VYSVĚTLENÍ ZADÁVACÍ DOKUMENTACE č. 28 - 31

Číslo jednací: MUBO/52317/2025/INV/Ka
Název zakázky: **Bohumínská městská nemocnice – pavilon LDN**
Druh veřejné zakázky: nadlimitní zakázka na stavební práce
Zadávací řízení: otevřené řízení
Název/obchodní firma zadavatele: město Bohumín
se sídlem: Masarykova 158, 735 81 Bohumín
IČ: 00297569

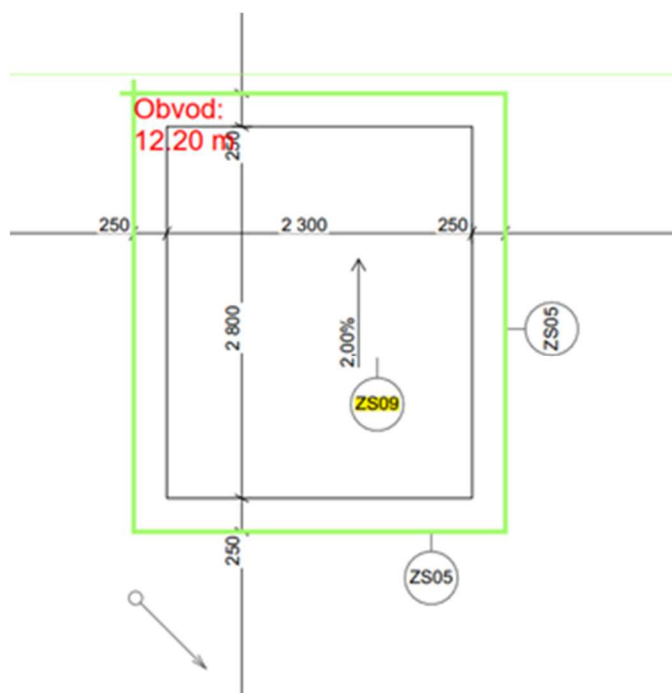
Ve vysvětlení zadání č. 10-17 konkrétně u dotazů č.19 a č.20, zmíněné položky nejsou nikde ve Výpis truhlářských prvků uvedeny, poprosíme o jejich doplnění.

Výrobky budou instalovány na rošt, rošt bude součástí položky výrobku, ostatní je uvedeno ve výpisu truhl. prvků – doplněno v rámci vysvětlení ZD č.3.

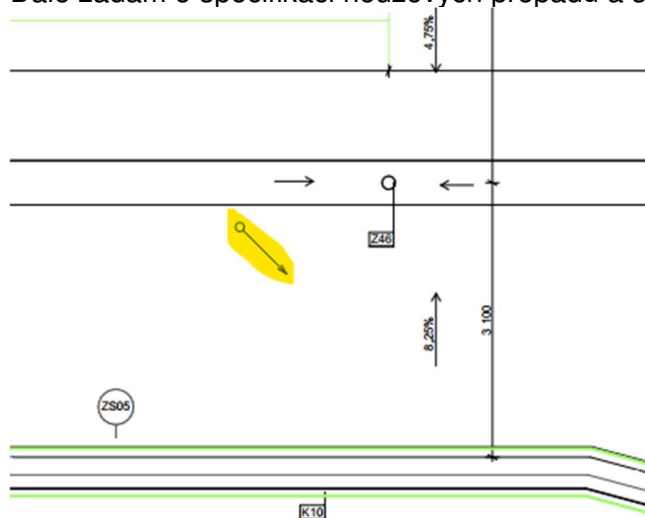
Žádáme o vysvětlení. Z výkresu D.1.1.b)04 - půdorys střechy nejsou zřejmé prostupy střešním pláštěm mimo odvodnění střechy. Předpokládám, že neoznačená značka stoupacího potrubí značí vstup pro odvětrání splaškové kanalizace. Jak budou řešeny prostupy pro elektro (FVE, SLP, NN) a technologie VZT? Pokud jsou nutné další prostupy střešním pláštěm, žádám o jejich specifikaci.

Dále žádám o specifikaci nouzových přepadů a sdělení či bude dodávka těchto přepadů.

1. Veškeré prostupy jsou zohledněny v PD.

2. Nouzové přepady jsou součástí PD – D.1.4 ZTI – doplněno do soupisu prací (Příloha č.4)
